ZP 271/ 3 /2015

## WYJAŚNIENIA TREŚCI SPECYFIKACJI ISTOTNYCH WARUNKÓW ZAMÓWIENIA

**Nazwa zadania: : Izolacja ścian piwnic z pracami towarzyszącymi budynku Gimnazjum nr 1 im. Jana Pawła II w Międzyzdrojach przy ul. Kolejowej nr 33 w ramach zadania pn. „Termomodernizacja obiektów szkolnych na terenie Gminy Międzyzdroje.”**

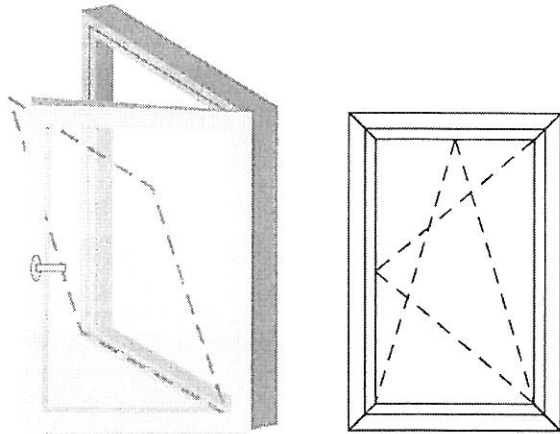
Czy Zamawiający może zamieścić na stronie internetowej rysunki z wymiarami planowanej stolarki celem przedłożenia producentowi do ich wyceny ?

Okno jednoskrzydłowe rozwierano - uchylne + nawiewnik higrosterowany,

Wymiary: b=98 cm, h=96 cm
